**Ortsgemeinde Winnweiler**  
**Verbandsgemeinde Winnweiler**  
**Donnersbergkreis**

**Aufstellung des Bebauungsplanes**  
**„Schleifbach“**

**Abwägungsunterlagen**

**Empfehlungen zu den Stellungnahmen**

### Auszug aus den Geobasisinformationen Liegenschaftskarte

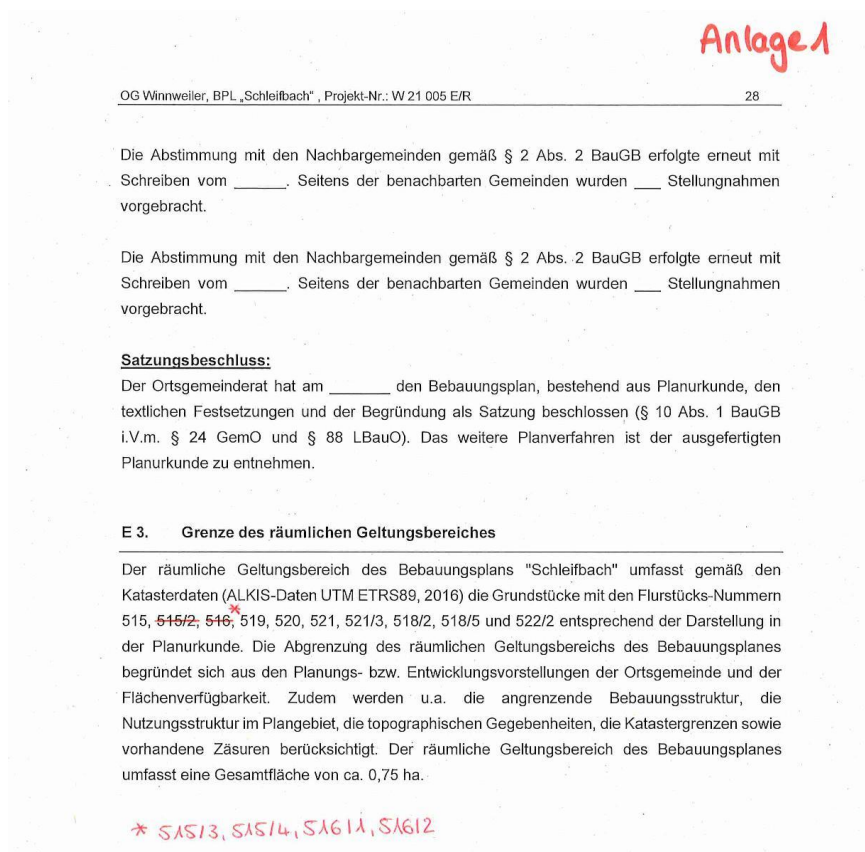
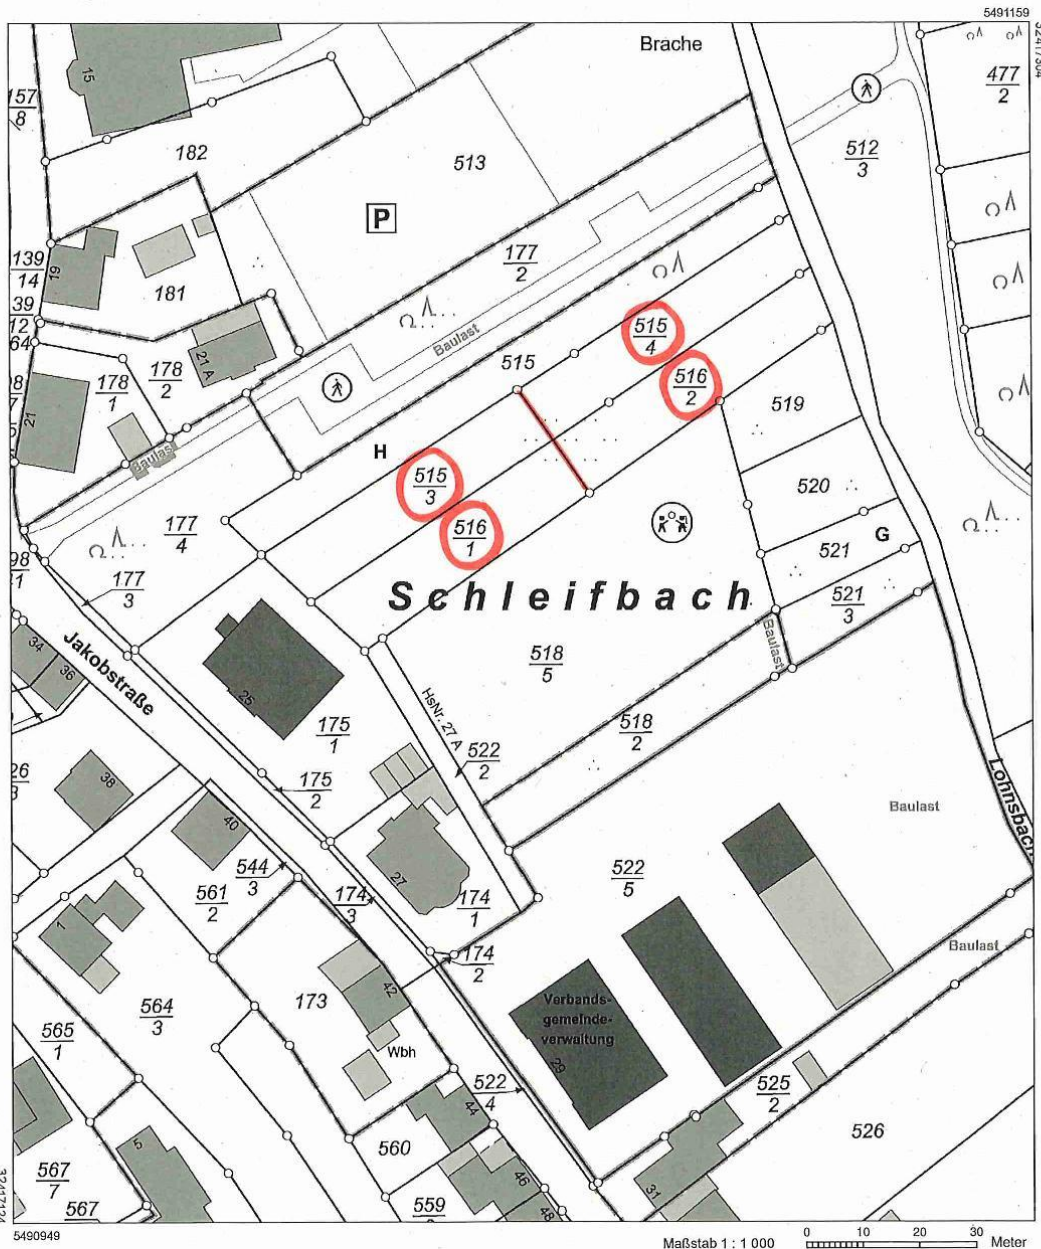
Die Grundlage der Planzeichnung sowie die Aufzählung der vom Geltungsbereich umfassten Flurstücke (E Begründung, Seite 28, 3. Grenze des räumlichen Geltungsbereichs) entsprechend nicht dem aktuellen Stand des Liegenschaftskatasters (siehe Anlage 1 bis 3). Wir bitten um Überprüfung und ggf. Korrektur.

**Die behördlichen Anregungen werden vollumfänglich berücksichtigt. Die genannten Hinweise bezüglich der Katasterdaten werden wie in der beigefügten Anlage entsprechend in die Satzung eingearbeitet. Als Grundlage für die Planung und Aufstellung des B-Planes wird entsprechend die neue Katastergrundlage verwendet.**

**Der Bebauungsplan wird entsprechend geändert. Eine erneute Offenlage gemäß § 4a BauGB wird nicht erforderlich.**
